多核種除去設備 高性能容器（タイプ1）について

2023年1月24日

東京電力ホールディングス株式会社

■ 変更内容：添付資料9表1の高性能容器に関する記載ならびに外観確認に関する記載を適正化

表－1 確認事項

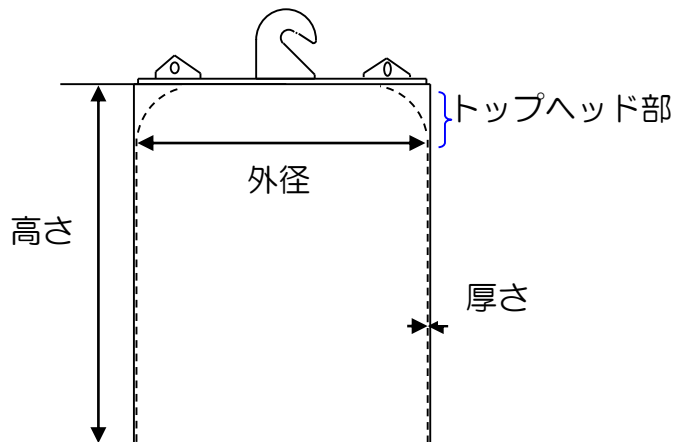
変更前

(デカントタンク, 共沈タンク, 供給タンク, バッチ処理タンク, 循環タンク
移送タンク, 吸着塔入口バッファタンク, 吸着塔1～14, 処理カラム,
高性能容器(タイプ2))

変更後

(デカントタンク, 共沈タンク, 供給タンク, バッチ処理タンク, 循環タンク
移送タンク, 吸着塔入口バッファタンク, 吸着塔1～14, 処理カラム,
高性能容器(タイプ1), 高性能容器(タイプ2))

確認事項	確認項目	確認内容	判定基準
構造強度 ・耐震性	材料確認	実施計画に記載した主な材料について, 材料証明書等により確認する。	実施計画の記載とおりであること。
	寸法確認	実施計画に記載した主要寸法について, 記録または材料証明書により確認する。	実施計画の記載とおりであること。
	外観確認	各部の外観について記録 等 により確認する。	有意な欠陥がないこと。
	据付確認	機器が系統構成図とおり据付していることを記録等により確認する。	実施計画のとおり施工・据付していること。
	耐圧・ 漏えい確認		①確認圧力で一定時間保持した後, 確認圧力に耐えていること, また耐圧部からの漏えいがないことを記録等により確認する。
②運転圧力で耐圧部からの漏えいがないことを記録等により確認する。			耐圧部から著しい漏えいがないこと。
③浸透探傷検査記録または外観検査記録による代替検査を実施し, 耐圧部に異常の無いことを確認する。			耐圧部に有意な欠陥等がないこと。

■ 据付検査実施方法について

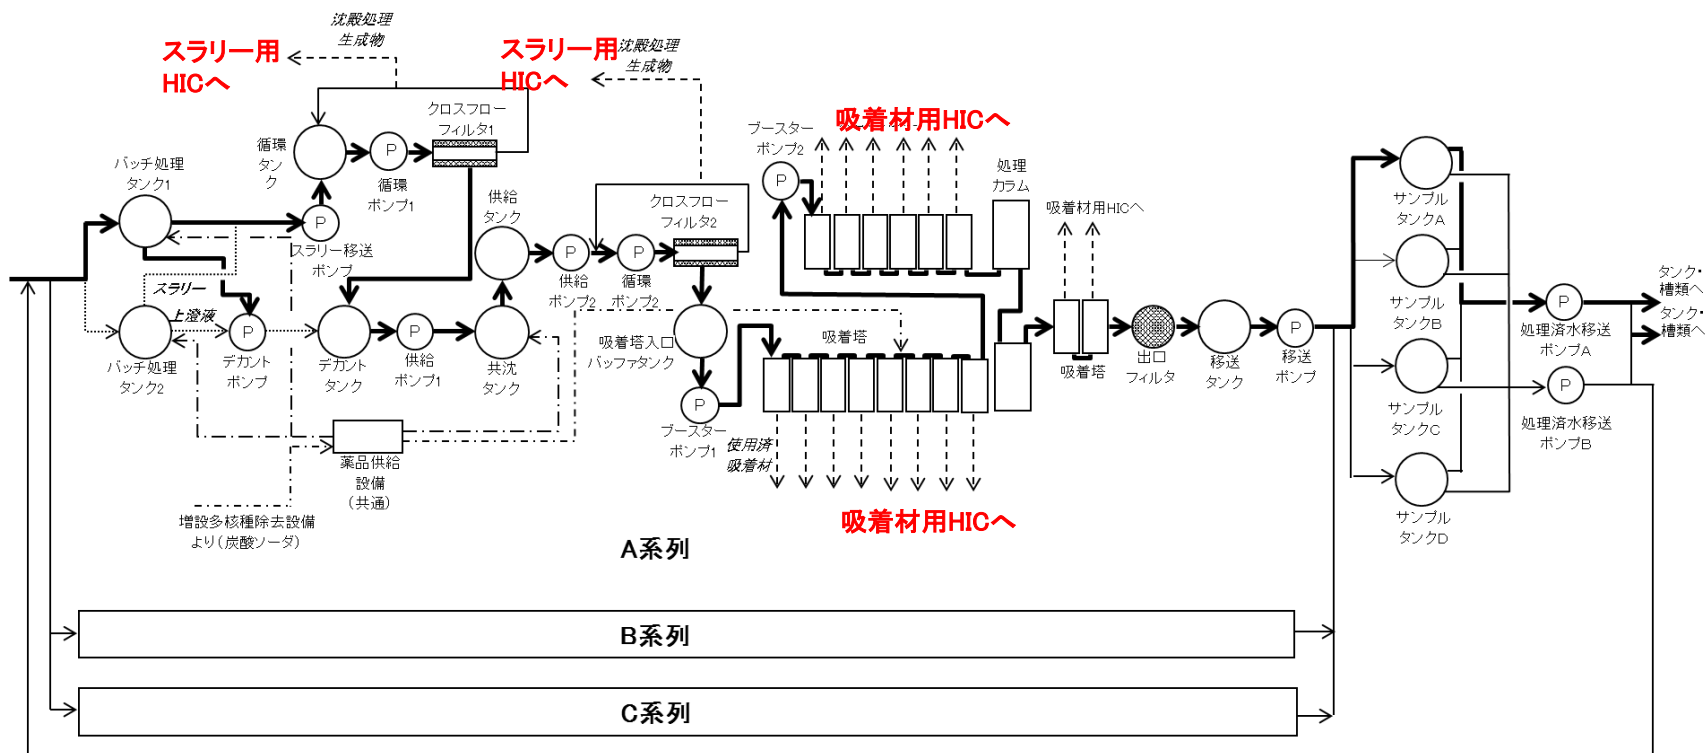
- 多核種除去設備において検査対象のHICタイプ1を設置後，脱水装置(SEDS)を取りつけ，系統との接続を行うことで据付完了とする。
- HIC設置場所はスラリー用で6か所，吸着材用で6か所存在するが，据付検査実施時に使用していない箇所を選定し，多核種除去設備の運転に影響を与えない状態で検査を実施する。
- 検査終了後，終了証発行までの間においては検査を実施したHICタイプ1の移動を行い，HICタイプ2を使用することとする。
